INCONTRO PUBBLICO

AMPLIAMENTO DISCARICA DI JESOLO

Passarella di Jesolo, 31 maggio 2018

Opere di messa in sicurezza, completamento, riprofilatura e compensazione ambientale della discarica di Piave Nuovo a Jesolo

Figura 4-17 Inquadramento viario (Elaborazione TERRA SRL)

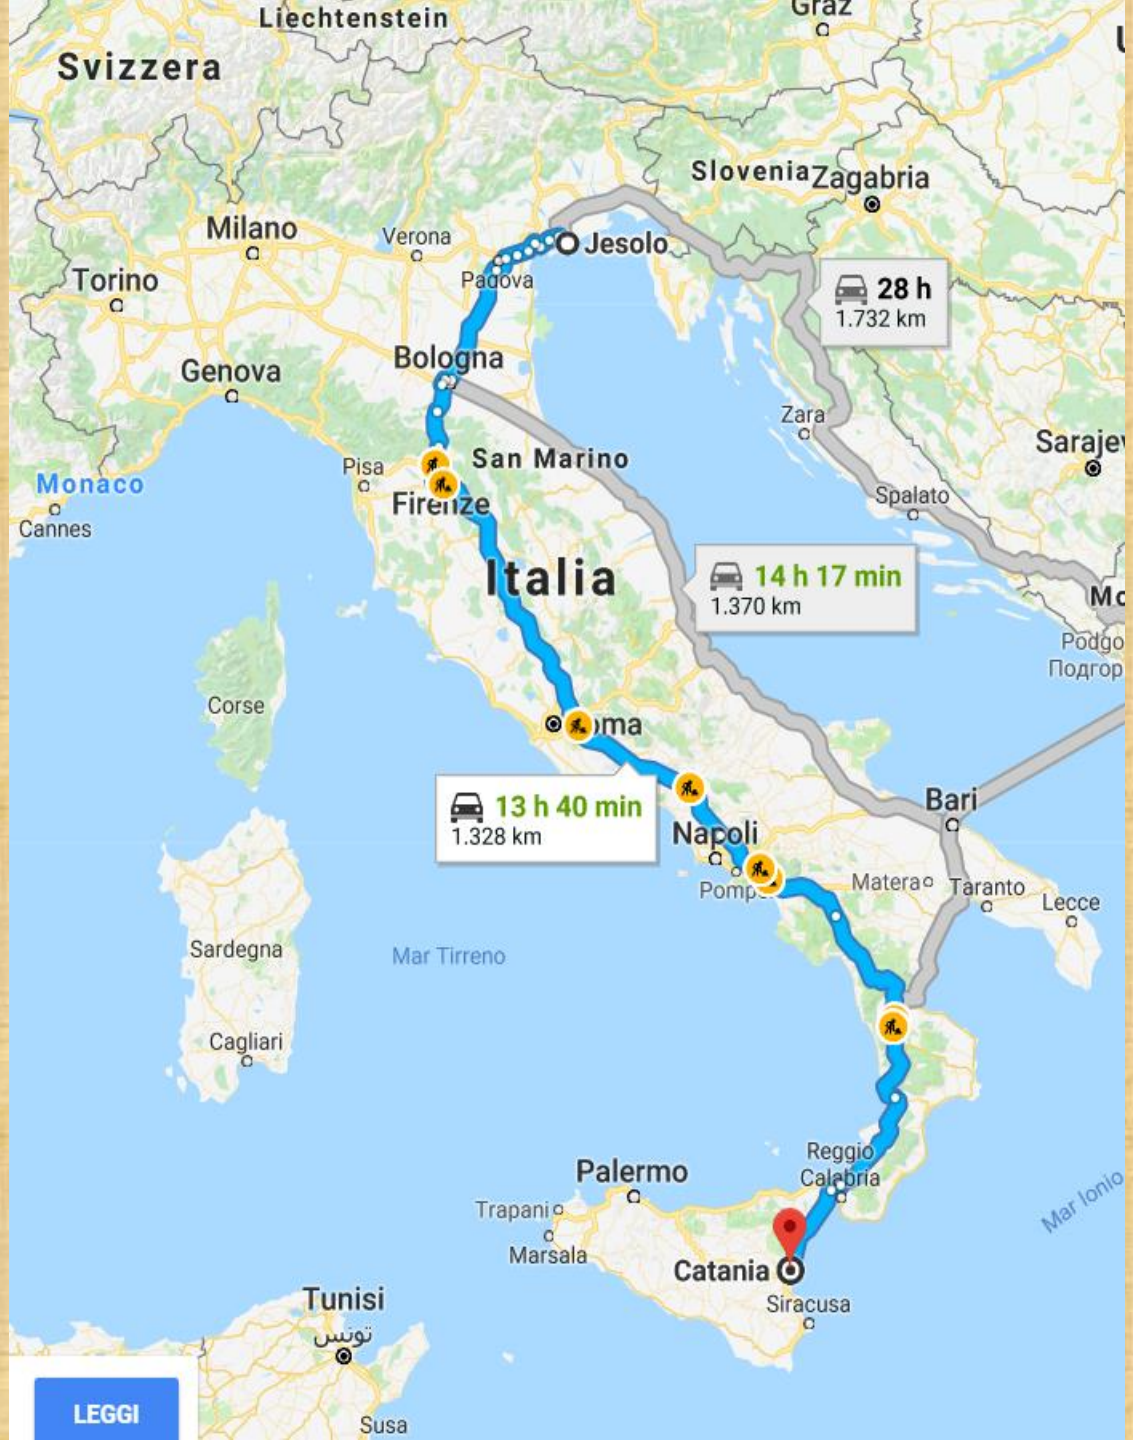
I dati cui fa riferimento lo studio della provincia di Venezia si basa su rilievi del traffico dell'anno 2001, assolutamente superati in tutti questi anni

Se si mettono in fila un dopo l'altro tutti i mezzi che accedono alla discarica (conferimento sovrullo, conferimento terra e materiali, stazione di travaso) e si considera che transitano 2 volte (in entrata ed in uscita in via Piave Nuovo), partendo da Jesolo arriviamo a ROMA!

Se poi ricordiamo che il gestore ha intenzione di raddoppiare la superficie della stazione di travaso e, di conseguenza, il traffico di mezzi, allora arriviamo a NAPOLI!

Stimando che il traffico di accesso alla discarica rappresenti, per eccesso, il 40% dei mezzi pesanti che transitano sulla sp 47, il totale dei mezzi che ogni anno percorrono la strada può salire a 75000. A questo punto arriviamo a Catania !!!

Posizione piezometri da installare; proposta 2016

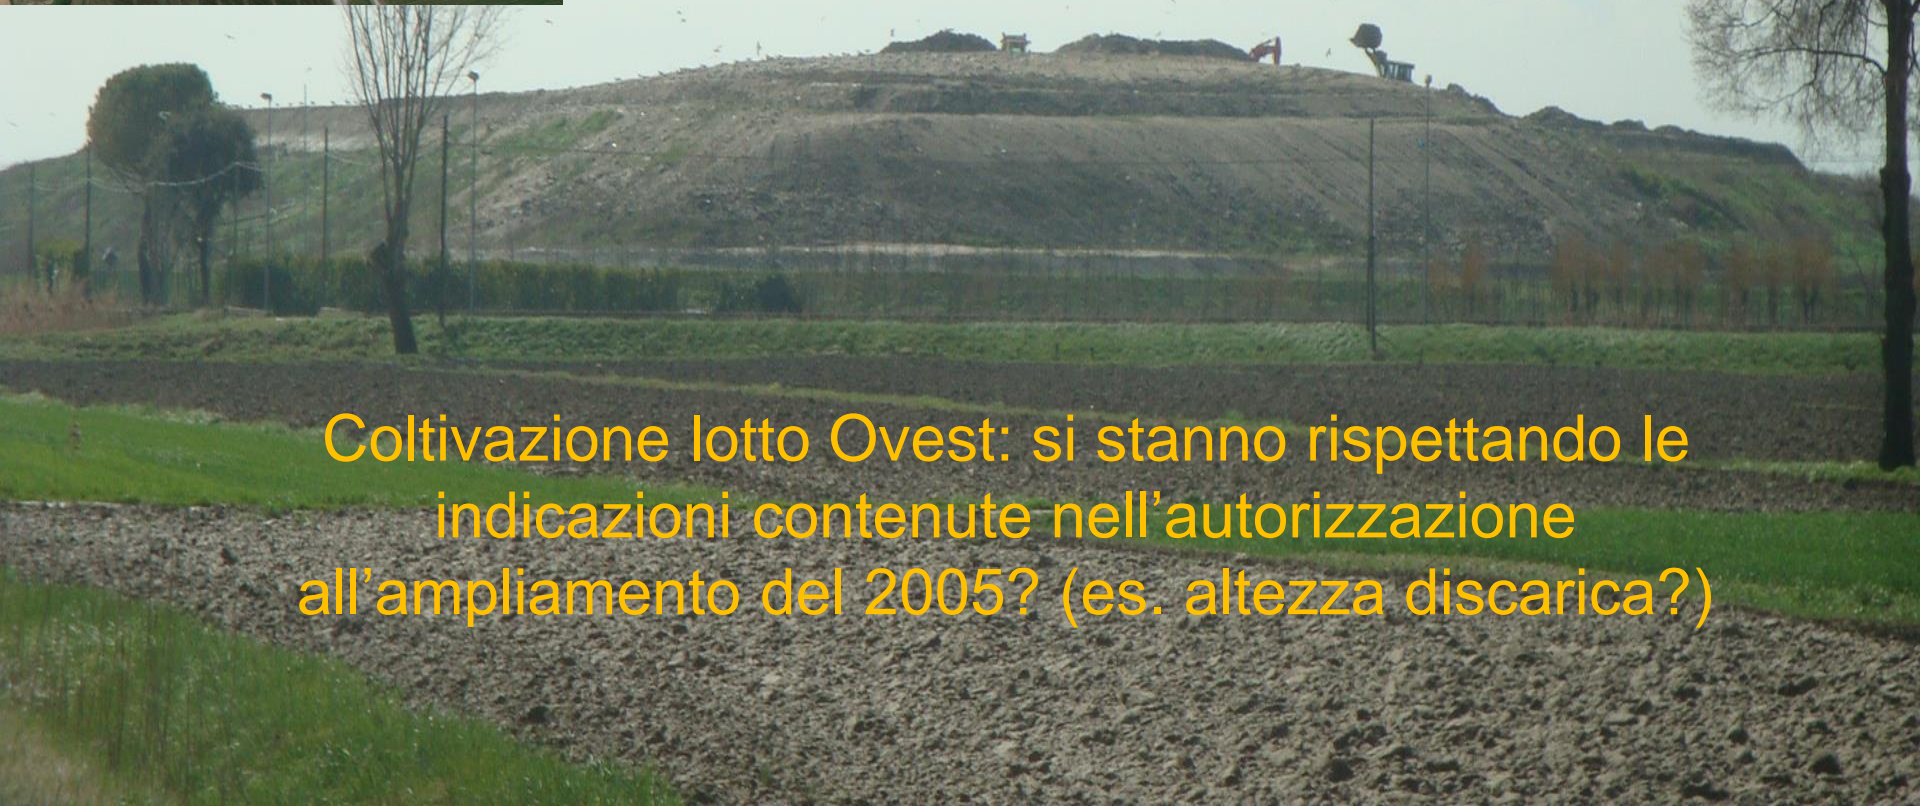
- 1) Collocazione di nuovi piezometri nei punti suggeriti nella valutazione dello studio Terra intorno alla discarica
- 2) Copertura lotto Est della discarica
- 3) Bonifica vecchia discarica
- 4) Realizzazione fascia boscata (tempi di realizzazione)
- 5) Coltivazione lotto Ovest: si stanno rispettando le indicazioni contenute nell'autorizzazione all'ampliamento del 2005? (es. altezza discarica?)
- 6) Stazione di travaso adiacente alla discarica
